PONT JEAN-JACQUES BOSCH ET SES RACCORDEMENTS À BORDEAUX, BÈGLES ET FLOIRAC

Document 2 bis - Pièce F : Avis requis (avis de l'Autorité Environnementale, mémoire en réponse du Maître d'Ouvrage, avis de l'ARS, du SAGE Estuaire de la Gironde et Milieux Associés, et du Grand Port Maritime de Bordeaux)

Avis délibéré de l'Autorité environnementale sur le pont Jean-Jacques Bosc et ses raccordements, à Bordeaux (33)

Avis délibéré n° 2016-40 adopté lors de la séance du 20 juillet 2016
Formation d'Autorité environnementale du Conseil général de l'environnement et du développement durable

Données hydrauliques

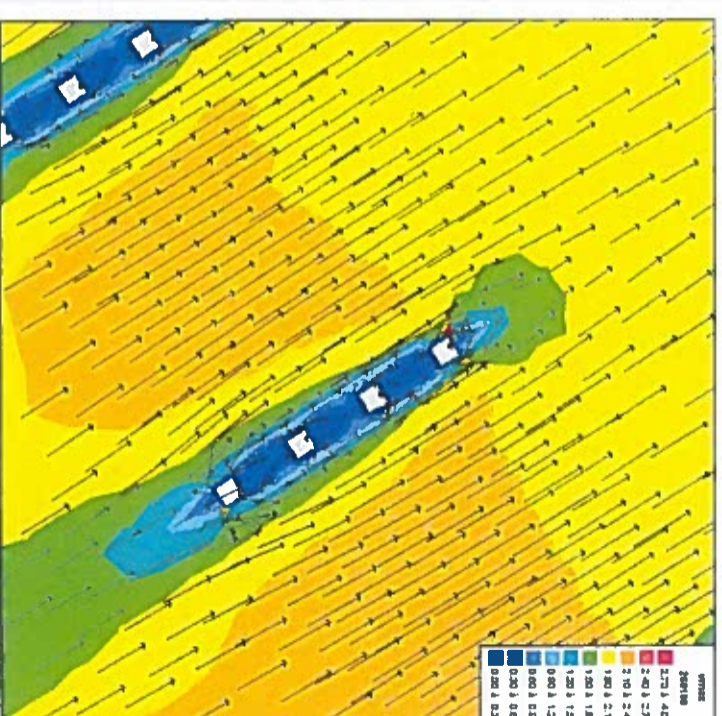
L'Ae recommande au maître d'ouvrage de compléter la présentation de ses analyses hydrauliques par les éléments qui montreraient que celles-ci sont suffisantes pour assurer l'absence de modification significative des fonds alluvionnaires de la Garonne induite par l'ouvrage et l'absence d'effet de ces modifications sur les écosystèmes du fleuve. À défaut d'une telle preuve, les études devraient être complétées en conséquence, y compris par une modélisation physique à fonds mobiles et une étude de l'évolution de l'écosystème fluvial sous cette éventuelle influence.

Les résultats de modélisation hydraulique concernant les vitesses de courant au droit du projet (configuration piles de 3 m de largeur) sont récapitulés.

Aux abords des fûts-colonnes des piles, des vitesses maximales de 4 m/s sont calculées ponctuellement. De plus, comme le montre les figures donnant les vecteurs vitesses au droit des piles, les écoulements sont très déstructurés autour des fûts (tourbillons, vitesses dans toutes les directions, survitesses ponctuelles, décollement, etc.).

Extrait de la carte « réseau amélioré 2019-2022 » du contrat de concession de TBM

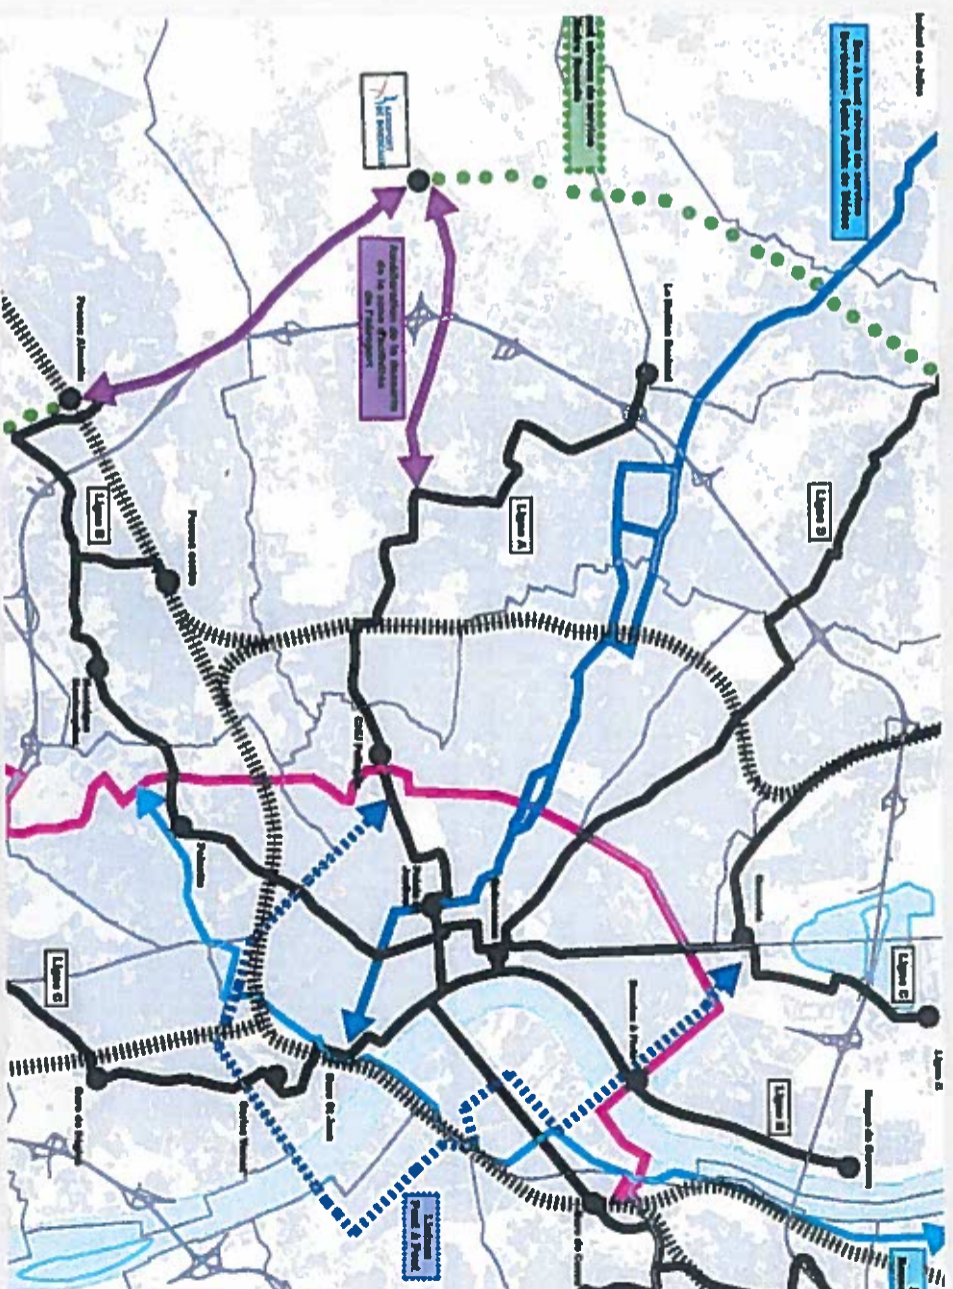
- d'expliciter s'il prévoit de remplir son objectif initial d'accueillir un transport en commun en site propre (TCSP) dès l'ouverture du pont, et, sinon, de préciser s'il maintient cet objectif à plus long terme,
- de préciser de façon plus générale comment les lignes de transports en commun empruntant le pont pourront évoluer à plus long terme, quels aménagements principaux seraient à prévoir dans les différentes hypothèses, et quels seraient les effets attendus de tels projets sur les parts modales,
- de vérifier la cohérence entre la perspective de création d'une ligne de TCSP sur le boulevard Jean-Jacques Bosc et le dimensionnement des voiries du projet destinées aux véhicules particuliers.

Le pont permettra, dès la mise en service, de faire circuler un Transport en Commun en Site Propre, tant sur l'ouvrage (dans l'axe du pont) que sur les raccordements. Les premières études de reconfiguration du réseau TBM, réalisées avec le concessionnaire Kéolis, montrent cette utilisation.

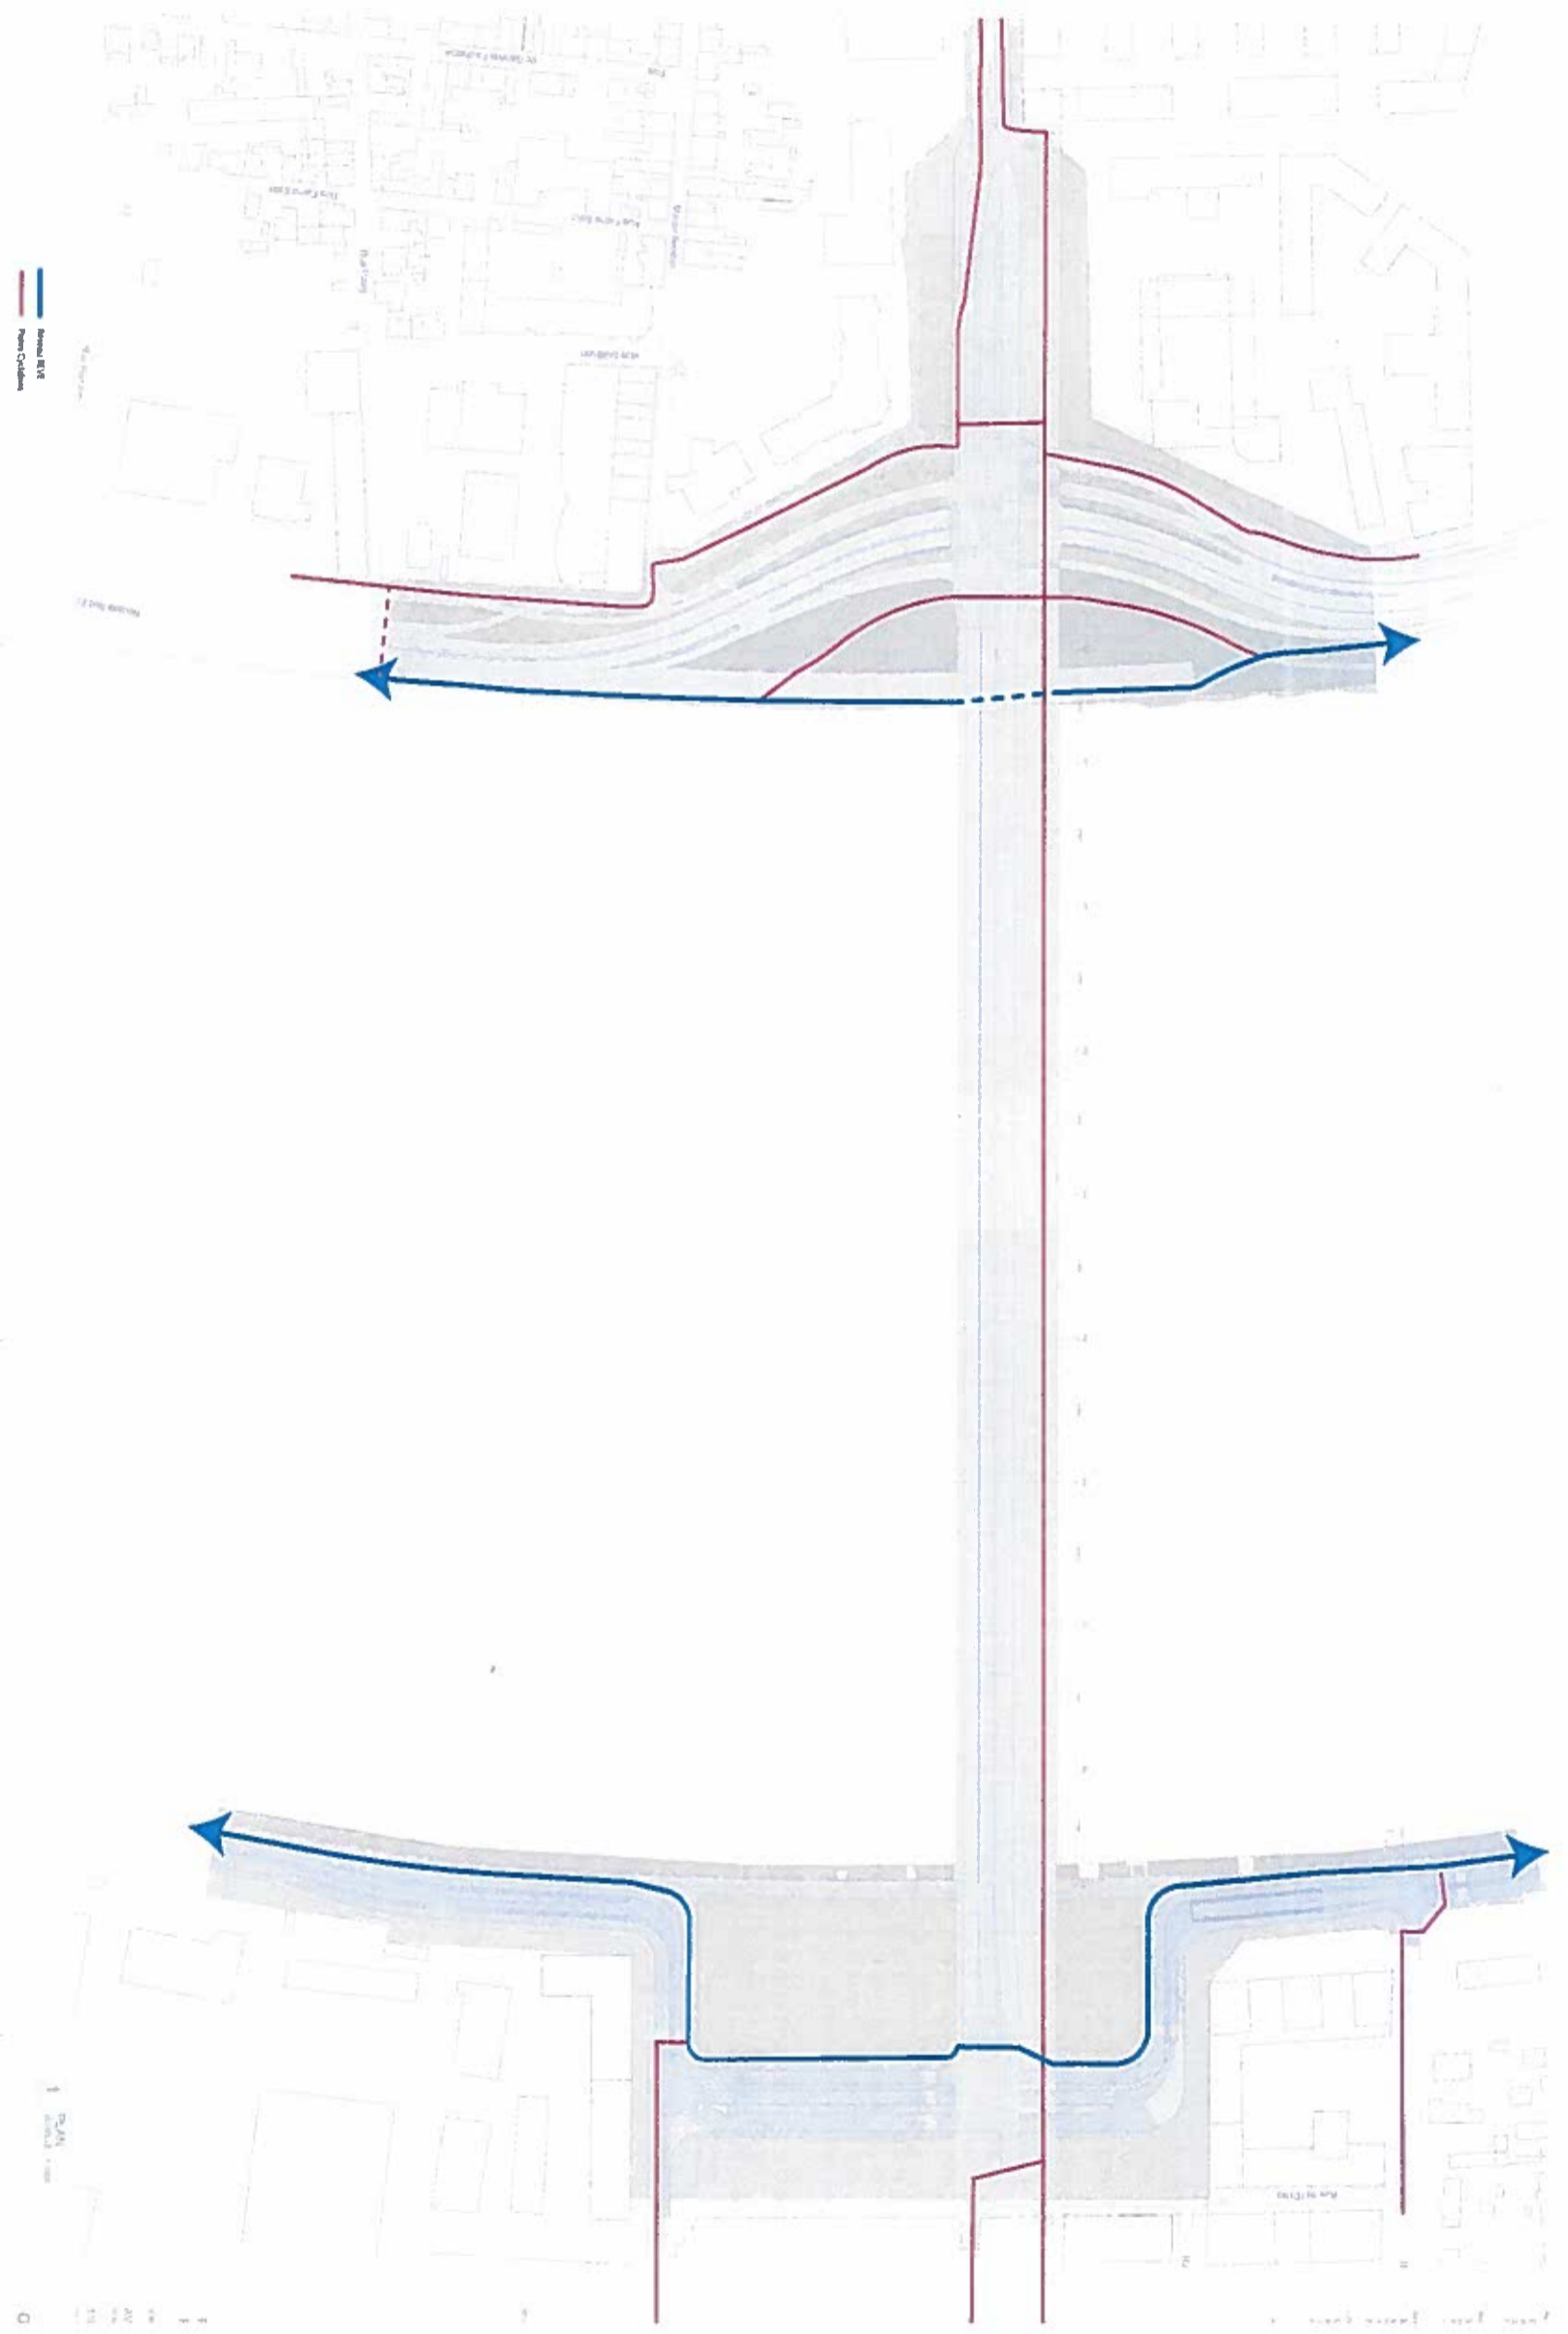
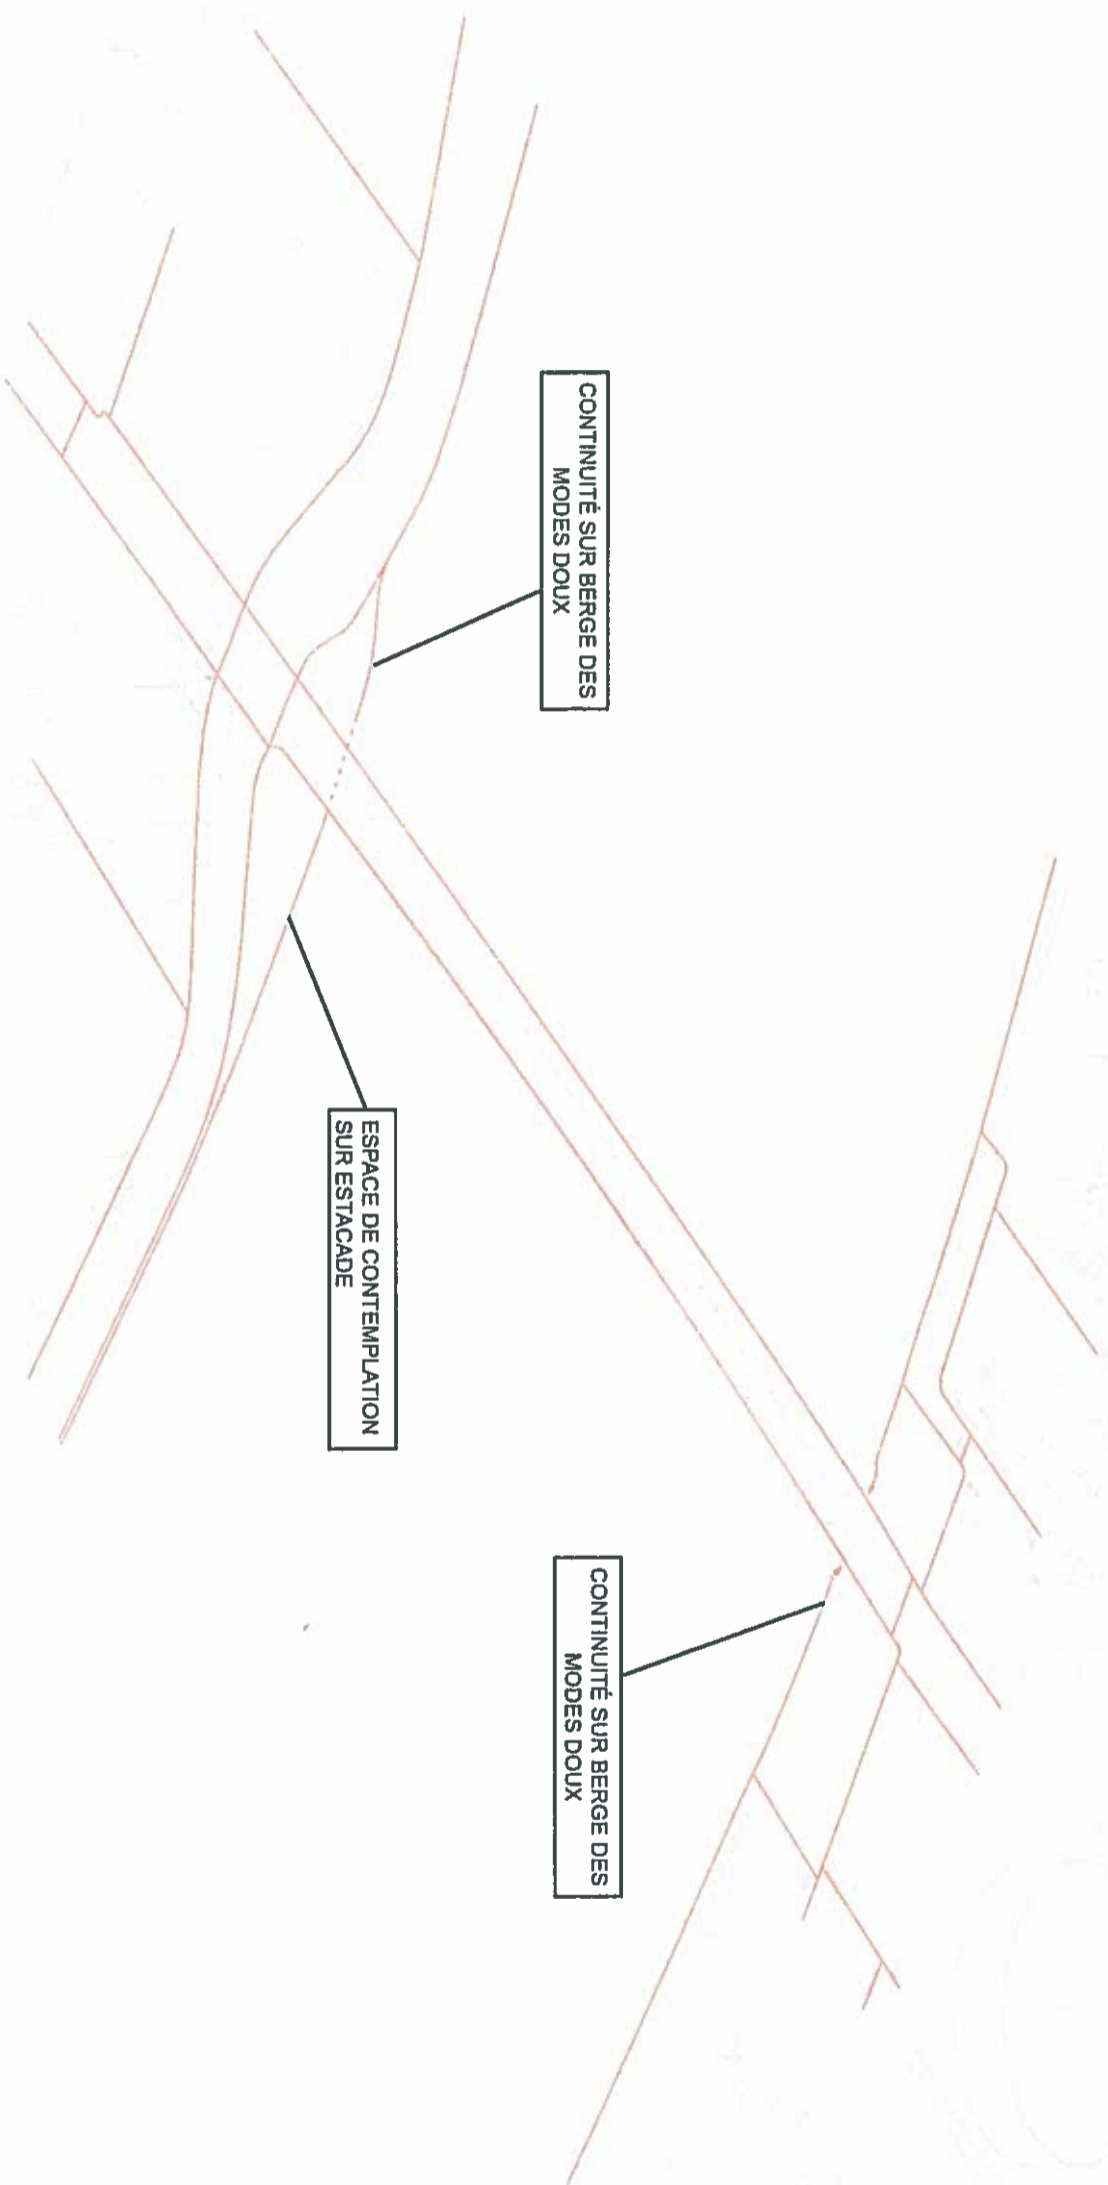
L'Ae recommande de renforcer la partie de la présentation du projet consacrée à la marche et au vélo, en détaillant notamment comment ces circulations pourront se diffuser efficacement dans la ville de part et d'autre depuis le pont, et comment en sera assurée la meilleure attractivité, en cohérence avec les objectifs annoncés du projet.

- dans le prolongement du pont, jusqu'au boulevard Jean-Jacques Bosc en rive gauche et jusqu'au carrefour de la tête de pont en rive droite.
- le long de la Garonne en rive gauche, avec continuité sous le pont Jean-Jacques Bosc par réutilisation du pont portant actuellement les voies sur berges de l'A631, qui sera réaffecté intégralement aux modes doux.
- le long du quai de la Souys, la piste cyclable est conservée, et le franchissement du bandeau de voiries en prolongement du pont s'effectue au niveau du carrefour de la tête de l'ouvrage.

Ces deux derniers itinéraires s'inscrivent pleinement dans la création d'un réseau REVE (Réseau Vélo Express), itinéraires destinés à des cyclistes qui parcourent bi-quotidiennement des distances à des vitesses supérieures à la moyenne constatée sur l'agglomération (réseau REVE représenté en bleu sur le plan qui suit).

Ces éléments relatifs aux circulations cyclistes ont été détaillés dans les phases d'études ultérieures au dépôt du dossier d'enquête publique, et sont fournis à titre de compléments conformément aux recommandations de l'Autorité Environnementale. Le plan correspondant est fourni page suivante, avec sur fond coloré les aménagements neufs prévus dans le cadre des travaux, et sur fond blanc leur connexion pour diffusion des circulations au-delà des limites de l'opération.
